R-4097-2019

DEMANDE D'AUTORISATION DU BUDGET DES  
INVESTISSEMENTS 2020 POUR LES PROJETS DU  
TRANSPORTEUR DONT LE COÛT INDIVIDUEL  
EST INFÉRIEUR À 65 MILLIONS DE DOLLARS

**MÉMOIRE AMENDÉ DE L'AHQ-ARQ**

13 novembre 2019

**Figure AHQ-ARQ-1**  
**Évolution des demandes d'investissements totaux en Maintien des actifs**  
**2015-2020 (M\$)**

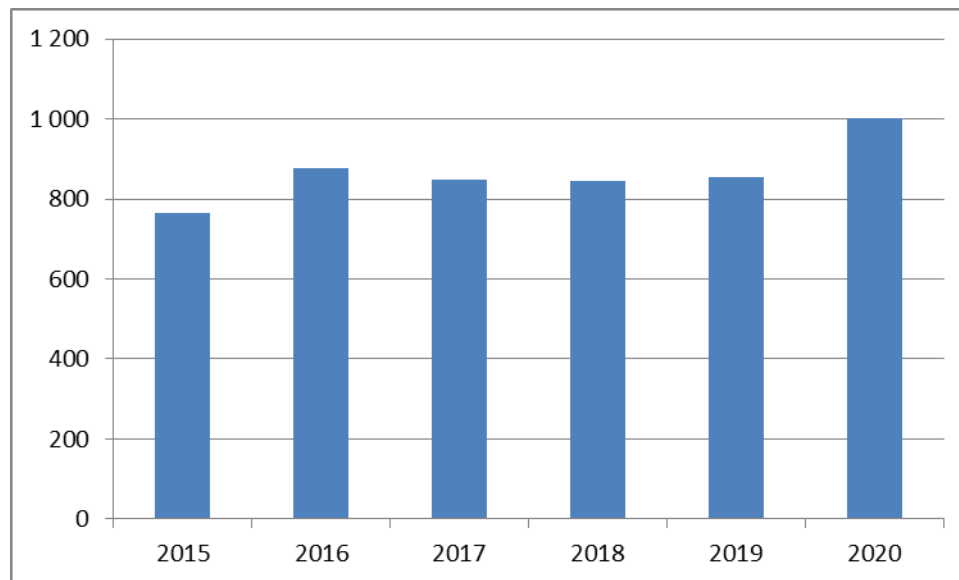
A priori, l'AHQ-ARQ considère qu'une telle hausse de 17 % en 2020 (dont 23 % pour les projets de 25 M\$ ou moins, voir plus haut) n'est pas acceptable d'autant plus qu'elle s'inscrit dans un contexte qui peut être résumé ainsi :

**Figure 3**  
**Évolution du taux de risque**

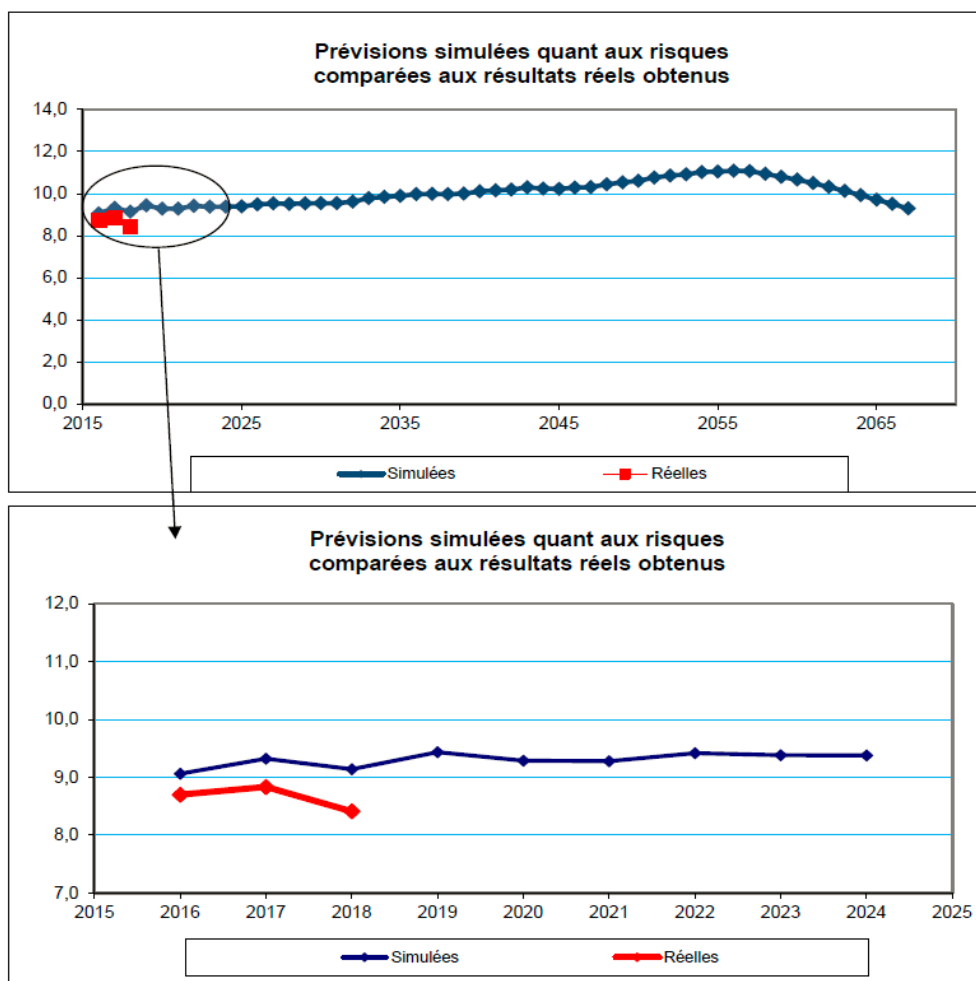
Or, l’AHQ-ARQ constate que les modèles du Transporteur ont systématiquement surévalué le taux de risque au cours des trois dernières années, ce qui peut forcément entraîner un certain biais entraînant des « besoins » d’investissements trop élevés. D’ailleurs, on peut même constater une diminution significative du taux de risque en 2018<sup>15</sup> :

Un examen détaillé des graphiques permet de constater qu'en moyenne au cours des années 2016 à 2018, la Stratégie du Transporteur a surestimé le taux de risque d'environ 6 %.

Force est de constater que cette explication ne tient plus avec la nouvelle figure de cette année reproduite ci-haut alors que l'erreur de 2017 a été corrigée.

De plus, le Transporteur affirme, sans le démontrer, que, depuis plus de 10 ans, le risque simulé et le risque réel suivent les mêmes tendances et sont en augmentation<sup>18</sup>. L'AHQ-ARQ n'arrive pas au même constat alors que le risque de 2018 est plutôt à la baisse, tel qu'il appert de la figure 3 reproduite plus haut.

**Régie de réduire de 5 % la demande du Transporteur pour les investissements en Maintien des actifs, ce qui équivaut à une baisse de 29 M\$ lorsqu'appliquée au montant demandé de 588 M\$<sup>20</sup> pour les actifs de transport et de télécommunications dans le cadre du présent dossier.**

Figure 3  
Évolution du taux de risque

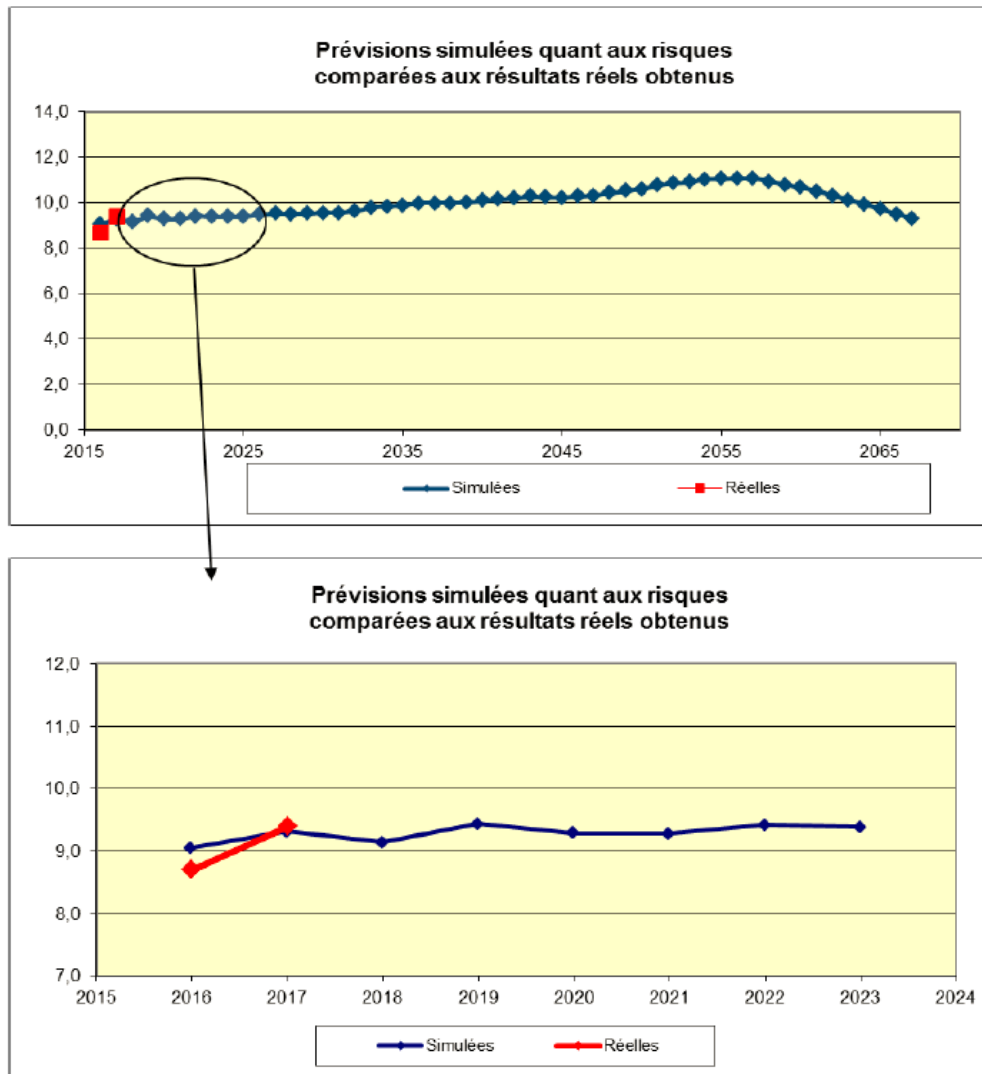
L'an dernier, le Transporteur, en constatant erronément que la valeur réelle du risque de 2017 était égale à la valeur simulée par les modèles tel qu'illustré dans la figure suivante, concluait ainsi<sup>16</sup> :

*« Les résultats démontrent que le taux de risque évolue selon les prévisions simulées et démontrent la justesse de la Stratégie. »*

Pour compenser cette calibration imprécise des modèles utilisés par le Transporteur et le biais systématique affectant l'évaluation du taux de risque et des investissements en découlant, l'AHQ-ARQ recommande à la
